con la presente si inviano le Osservazioni contro il Progetto di un impianto eolico codice procedura ID\_VIP/ID\_MATTIM: 1269 denominato

"Pitigliano" ubicato nei comuni di Pitigliano (GR) e Sorano (GR) costituito da 20 (venti) aerogeneratori di potenza nominale 7,0 MW per un totale

**ID: Codice procedura (ID\_VIP/ID\_MATTM): 12691**

**“Progetto di un impianto eolico denominato “Pitigliano” ubicato nei comuni di Pitigliano (GR) e Sorano (GR) costituito da 20 (venti) aerogeneratori di potenza nominale 7,0 MW per un totale di 140,0 MW con relative opere connesse ed infrastrutture indispensabili”**

**Immagine 1. Vincoli ex art. 136 del CBC dal PIT della Regione Toscana e zona approssimativa dove è progettato l'impianto industriale.**

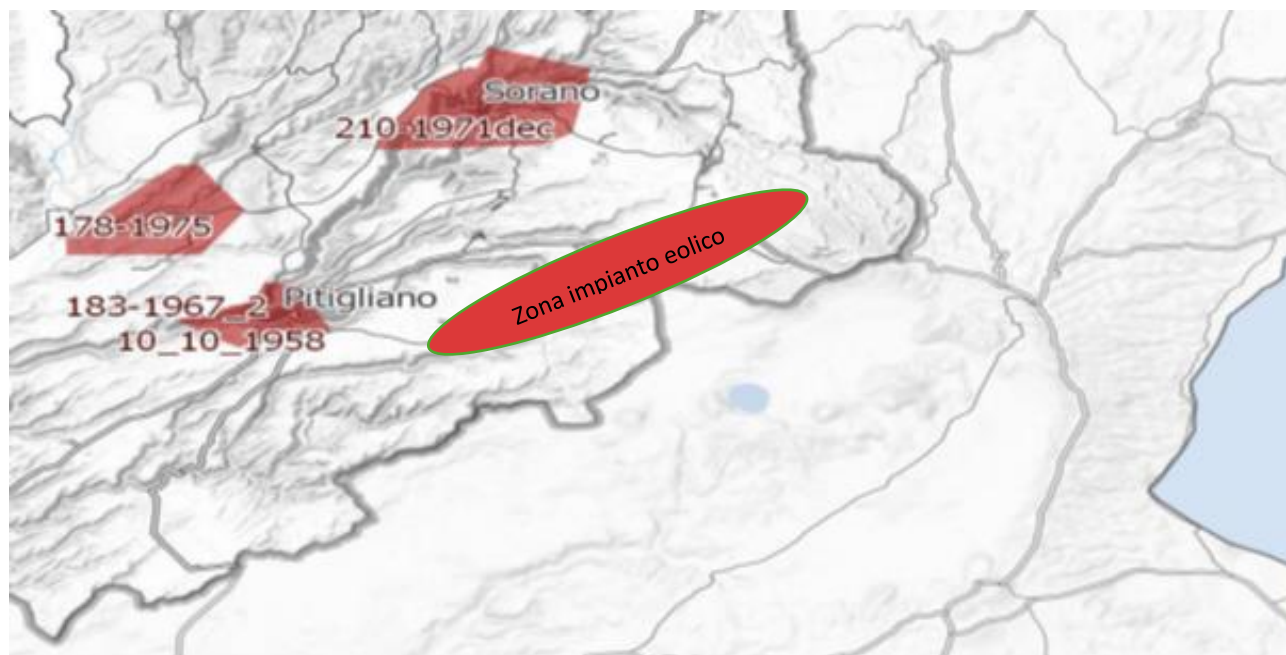
Al contrario si evidenzia che l'impianto eolico industriale citato non solo ricadrebbe con tutti e 20 gli aerogeneratori all'interno delle fasce di rispetto di 3 km di due vincoli paesaggistici di notevole interesse pubblico esistenti nella Regione Lazio e con una parte di essi nel vincolo paesaggistico del Centro abitato di Sorano ( GR) quindi in aree non idonee all'installazione di impianti di energia rinnovabile. Addirittura, alcuni aerogeneratori sarebbero ubicati a poche centinaia di metri dai perimetri dei due vincoli paesaggistici laziali ex art 136 del CBC.

*Inoltre, come sostiene la Proponente parte dell'impianto si verrebbe a trovare a 3,5 km dal centro abitato di Sorano. Infatti, tre degli aerogeneratori WTG 08, 09, 10 sono addirittura all'interno delle fasce di rispetto dei 3 km del suo vincolo paesaggistico di notevole interesse pubblico ex art 136 del CBC. Si evidenzia che così si crea*

un'ulteriore incompatibilità con la tutela del Paesaggio.

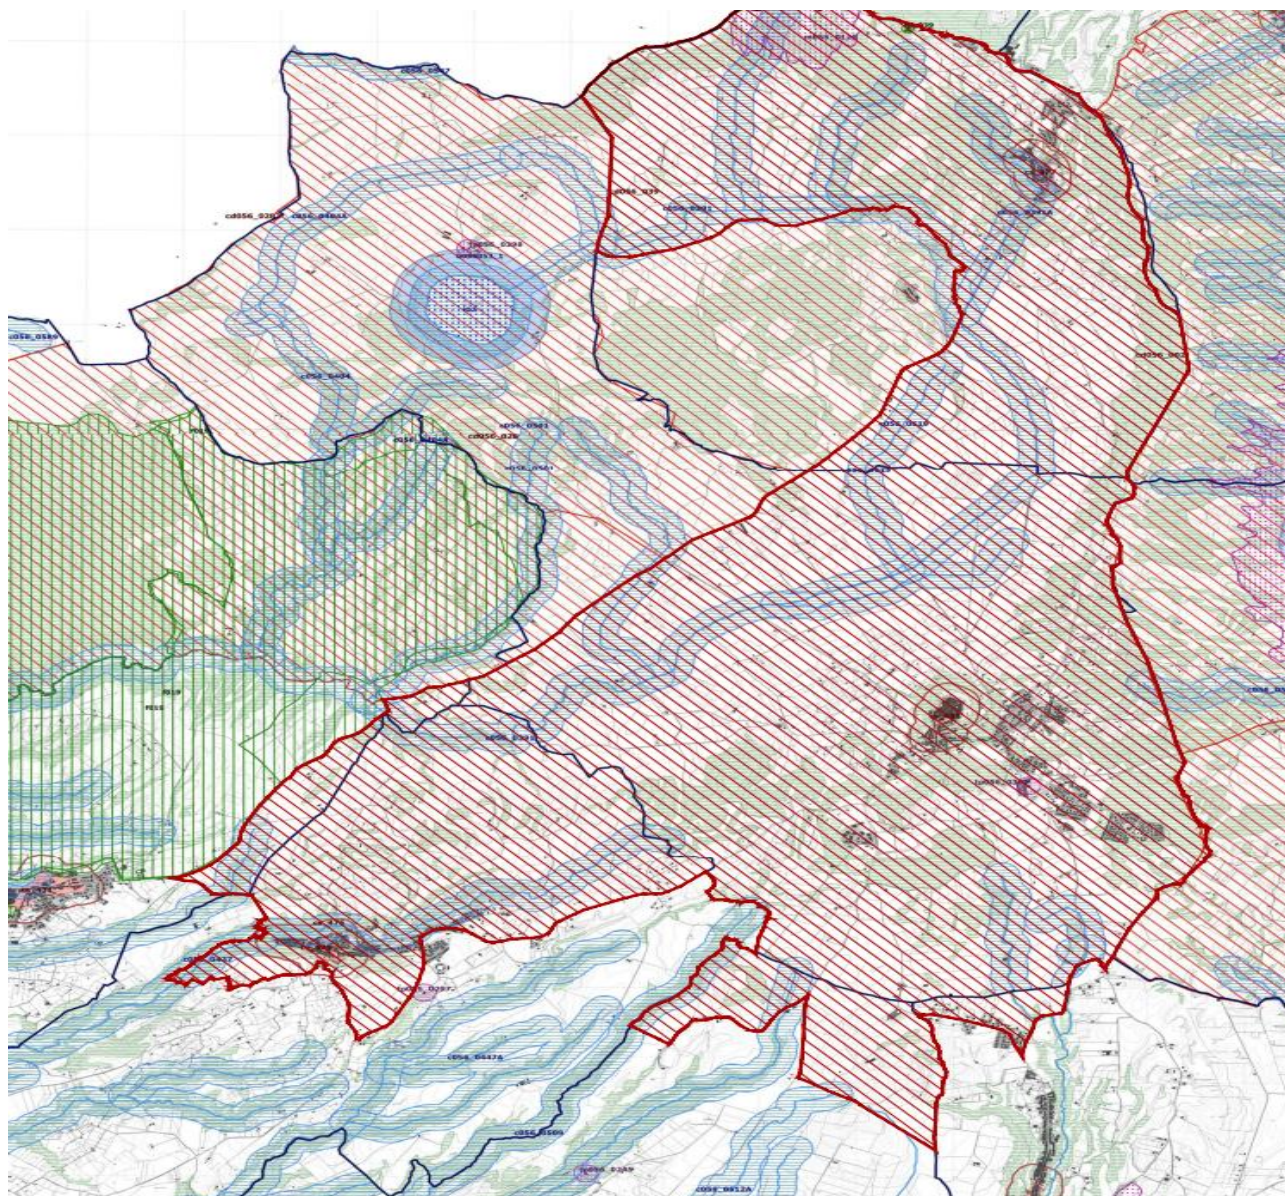
Come è illustrato nell'immagine si ribadisce che l'impianto industriale "Pitigliano" ricade completamente all'interno delle fasce di rispetto dei due vincoli di notevole

interesse pubblico e lambisce quelle di un terzo vincolo e quindi come affermato dal Consiglio di Stato nelle sentenze citate, l'impianto è insediato in area non idonea ai sensi dell'art. 20 comma 8 lettera c quater del D.Lgs. n. 199/2021 e ss.mm.ii al contrario di quanto sostiene la proponente.

**Immagine 3. Cumulo di una parte di impianti eolici, fotovoltaici e geotermici industriali in progettazione ed esistenti intorno all’eolico industriale “Pitigliano”.**

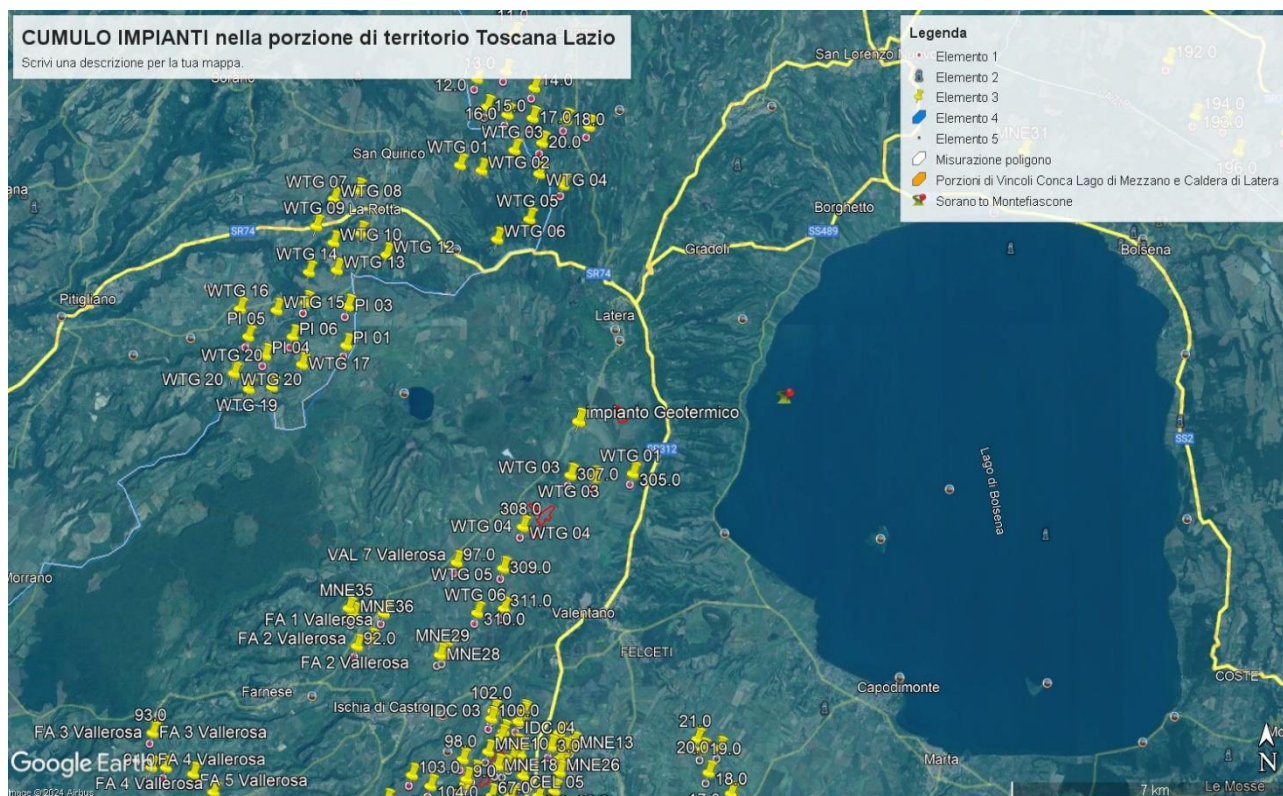
Beni Culturali “*Ambito paesaggistico, geologico e geomorfologico dell’orlo della caldera di Latera ...*” Non vengono nemmeno citati gli impianti eolici in progetto al MASE, il “Rempillo” (6 aerogeneratori) e un altro in verifica amministrativa di 14 aerogeneratori e 72, 6 MW. Ad oggi nei territori di Pitigliano, Sorano e in quello limitrofo potenzialmente potrebbero essere insediati 40 aerogeneratori alti 200 metri e larghi 170. Ma la proponente non cita neanche altri impianti che creerebbero il cumulo e quindi maggiore impatto. Infatti, sul territorio della “Città del Tufo” (Sorano e Pitigliano) impatterebbero anche l’impianto eolico “Montarzo” di Onano con 13 aerogeneratori con le dimensioni ricordate, l’altro eolico industriale nel territorio di Valentano con sette aerogeneratori (stesse dimensioni), gli impianti di Farnese con un minieolico di 3 Torri alte 60 metri già installate in località Poggio del Crognolo e l’impianto eolico industriale “Vallerosa” (7 aerogeneratori alti 200 metri e larghi 158 metri) in procedura VIA presso la Regione Lazio. Inoltre, altri impianti del minieolico già presenti a Valentano, Cellere e Piansano e due progetti eolici industriali con le stesse dimensioni (200 m x 170 m) nel Comune di Ischia di Castro. La valutazione del cumulo non prende neanche in considerazione gli impianti industriali di fotovoltaico e agrivoltaico in progetto a Farnese, Valentano, Ischia di Castro, Cellere. L’impianto geotermico in procedura Via al MASE, progettato nella Caldera di Latera. Quindi è stata effettuata una valutazione del potenziale impatto cumulativo non veritiera a dispetto di quanto affermato dalla proponente che sostiene di aver preso in considerazione uno spazio di 10 km intorno al suo impianto per gli impatti che si creerebbero.

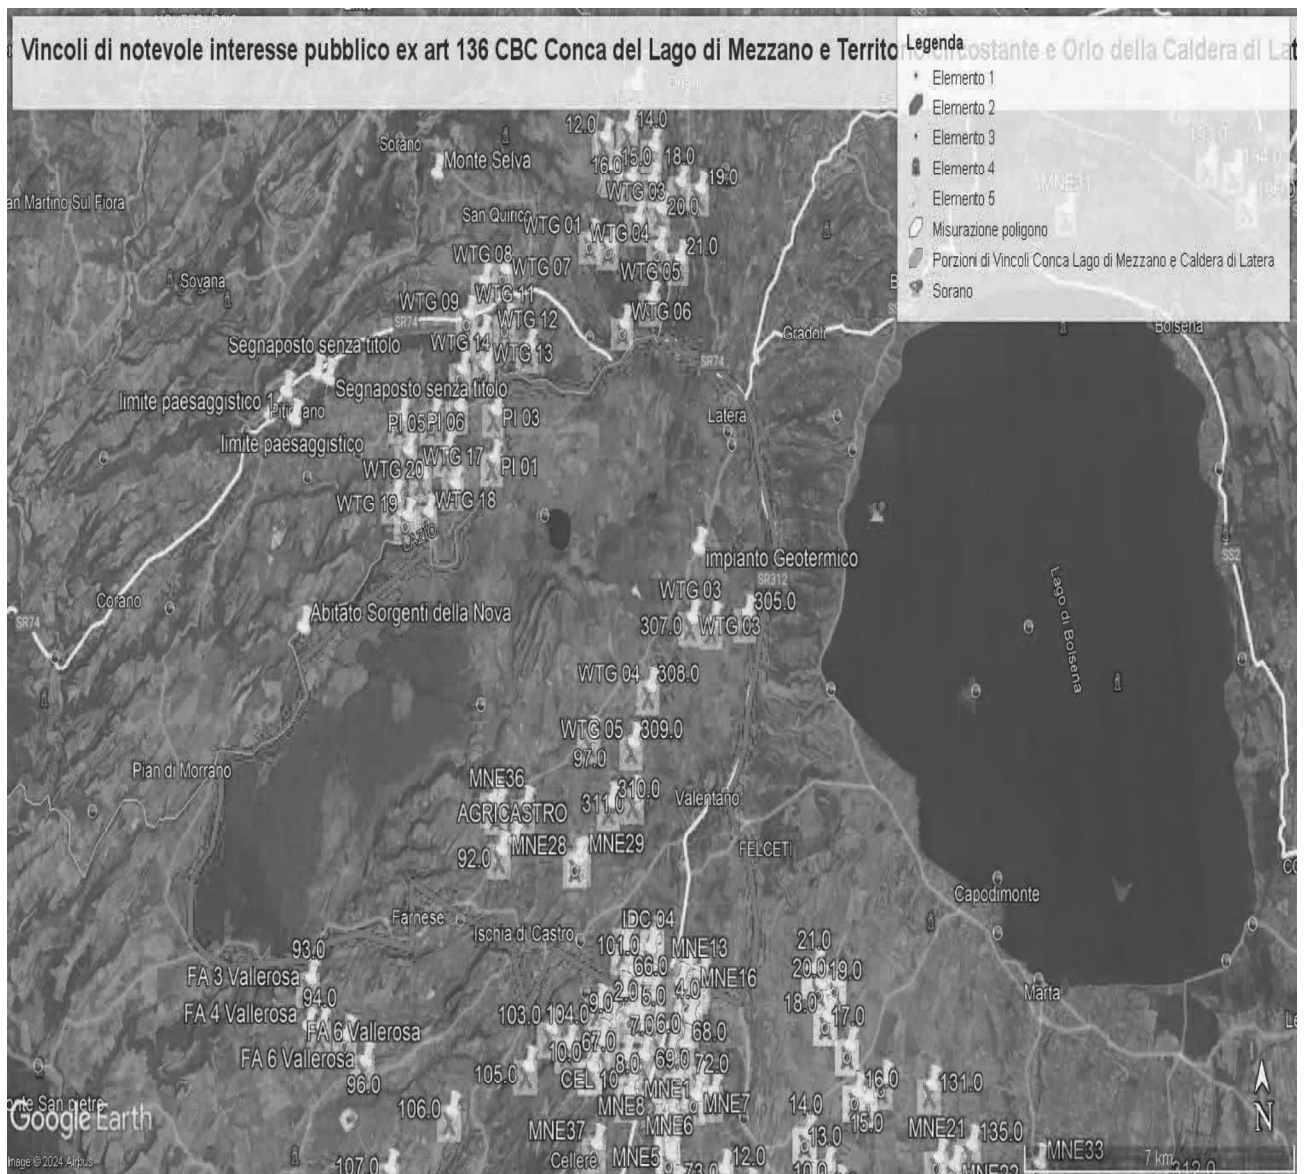
ma nelle sue immediate vicinanze ( a soli 100 metri i primi due aerogeneratori) oltre ad impattare sul territorio e sulle economie di cinque Comuni del Lazio (Farnese, Onano, Latera, Valentano, Grotte di Castro e Gradoli ) si trova nelle fasce di rispetto dei Beni di notevole interesse pubblico come si è evidenziate nelle Osservazioni precedenti e crea degli impatti negativi anche sui beni naturalistici come verrà dettagliato nell'Osservazione relativa alla Vinca. Inoltre, andrebbe a sommarsi al già enorme cumulo di impianti eolici e fotovoltaici e geotermici che creano una elevata criticità ambientale nella provincia di Viterbo e interferiscono anche con il territorio toscano come si può vedere dalle varie immagini dell'Allegato n. 1.

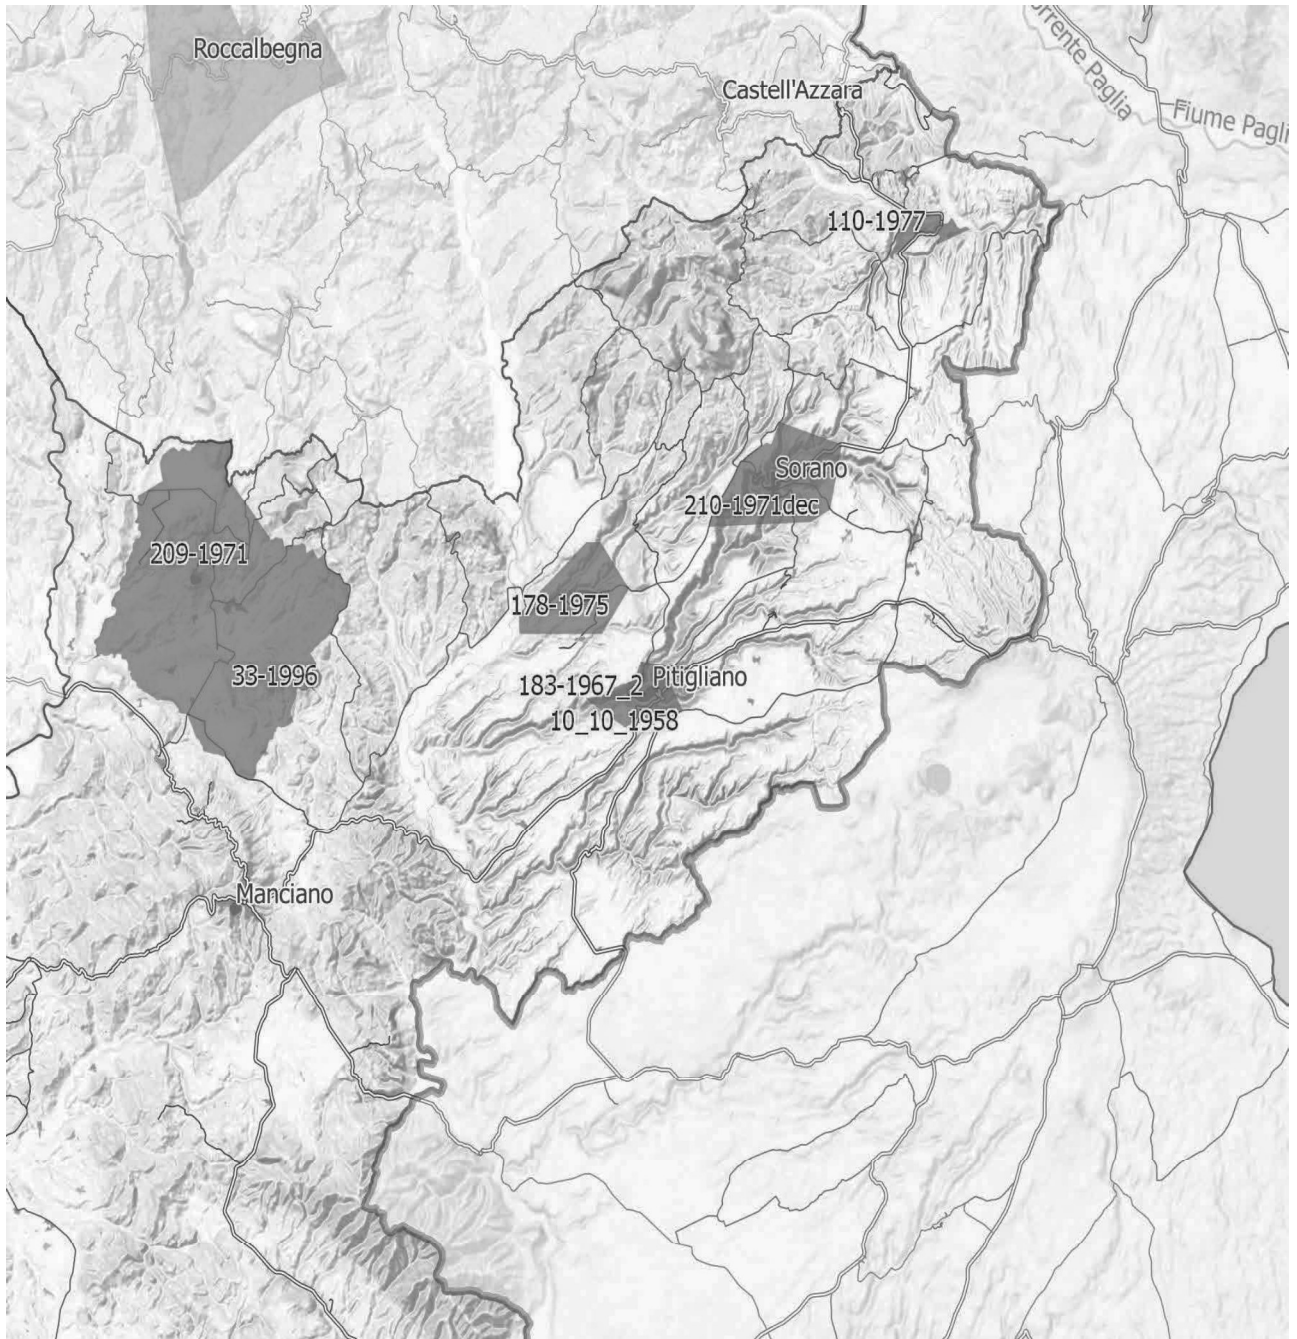
**IMMAGINE n. 4** Si evidenzia che i tre aerogeneratori WTG 07, WTG 08 e WTG 09 impattano con il vincolo paesaggistico di notevole interesse pubblico del Centro Storico di Sorano. Il WTG 07 si troverebbe a 2828 m, WTG 08 2504 e WTG 09 2990. Il cavidotto dell'impianto invece impatta in buona parte del Vincolo paesaggistico ex art. 136 del CBC del Centro Storico di Pitigliano.

**IMMAGINE n 5.** Mappa eolici elaborata dall'Associazione Amici della Terra. La mappa evidenzia il cumulo degli impianti tra Lazio e Toscana.

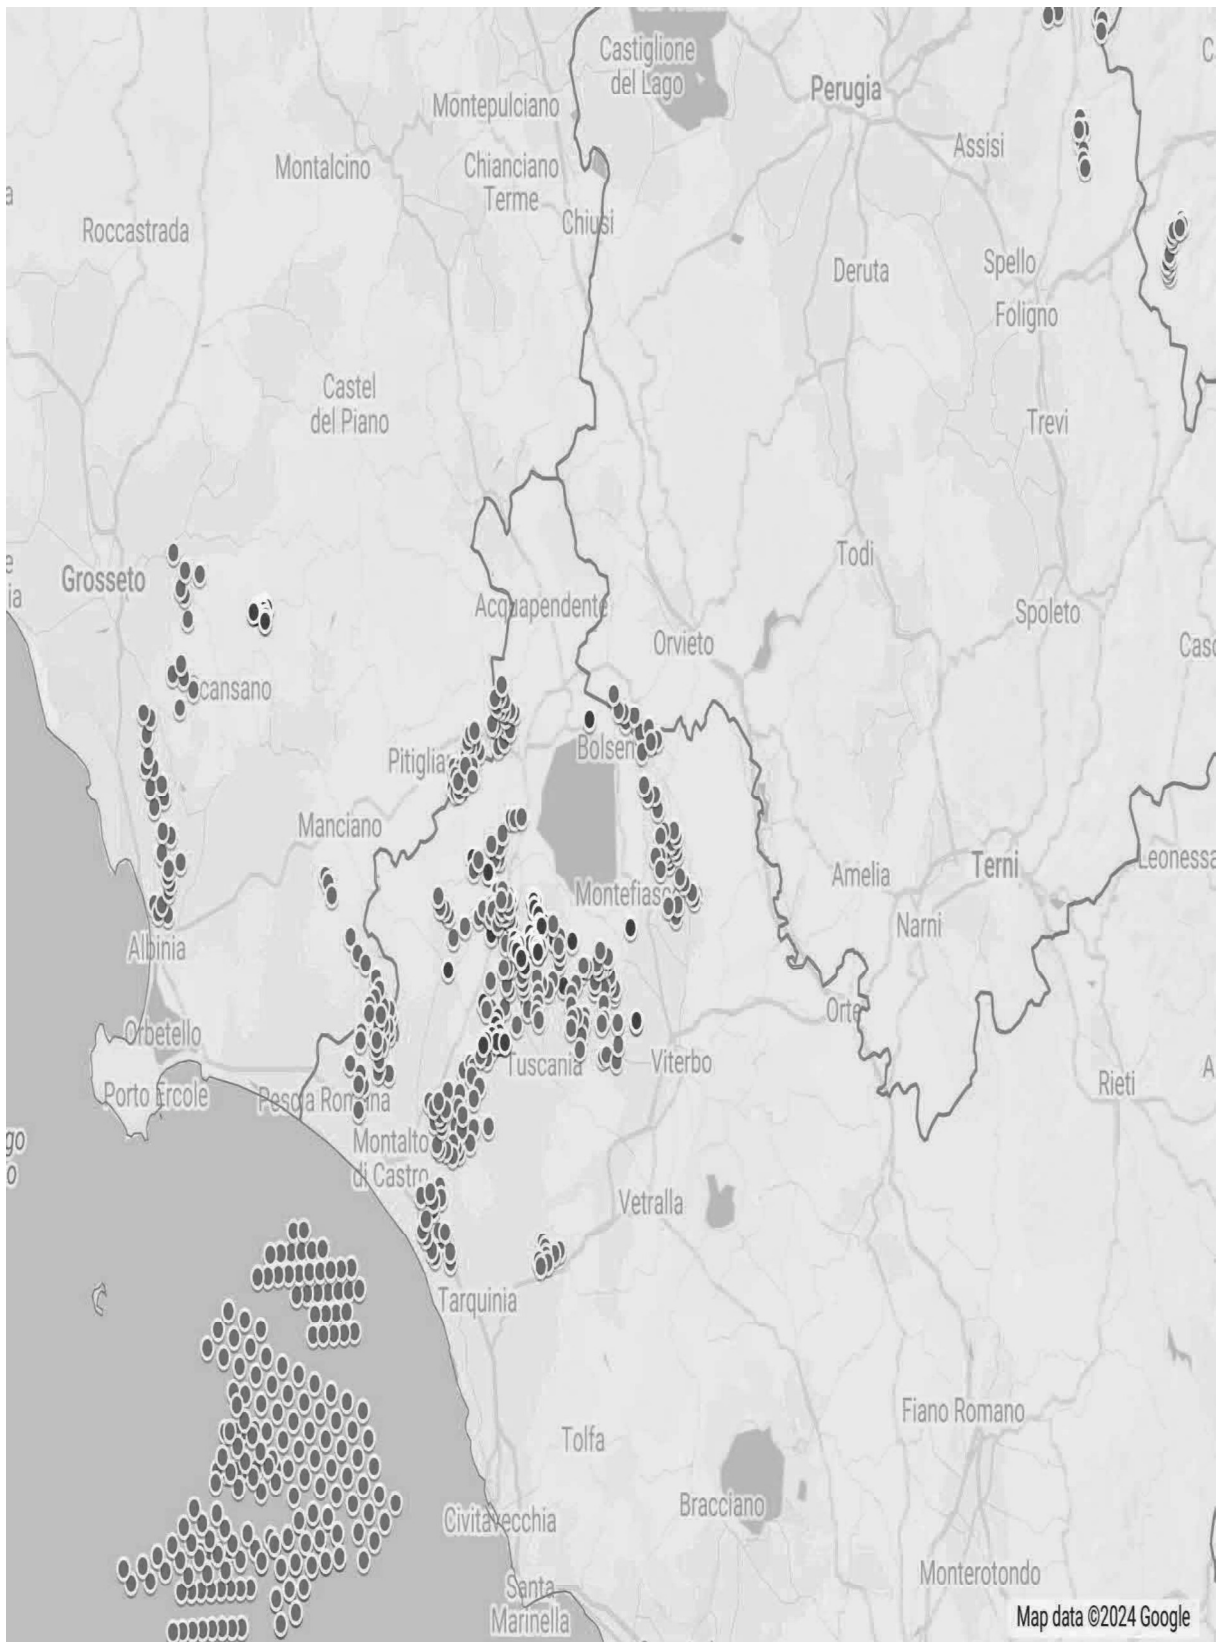
Riguardo al cumulo degli impianti FER, le mappe prodotte dalla proponente riguardano, come già evidenziato, soltanto una parte molto piccola degli impianti FER dell'area intermedia e vasta e in particolare di quelli eolici che contribuiscono a creare un notevole cumulo e la saturazione del territorio tosco laziale. Riguardo al cumulo dei soli impianti eolici si riporta la mappa dell'intervisibilità degli impianti eolici elaborata dall'Associazione nazionale “Amici della Terra”.

Se agli impianti eolici rappresentati qui sopra che non comprendono sia l'impianto eolico Pitigliano e le altre 14 pale del progetto eolico in verifica amministrativa sempre nel territorio di Pitigliano si aggiungono i migliaia di ettari (7000 fin'ora) di territorio occupato dagli impianti fotovoltaici e agrivoltaici e dalle altre tipologie appare chiaro il numero spropositato degli impianti FER nella bassa toscana e nella Tuscia.
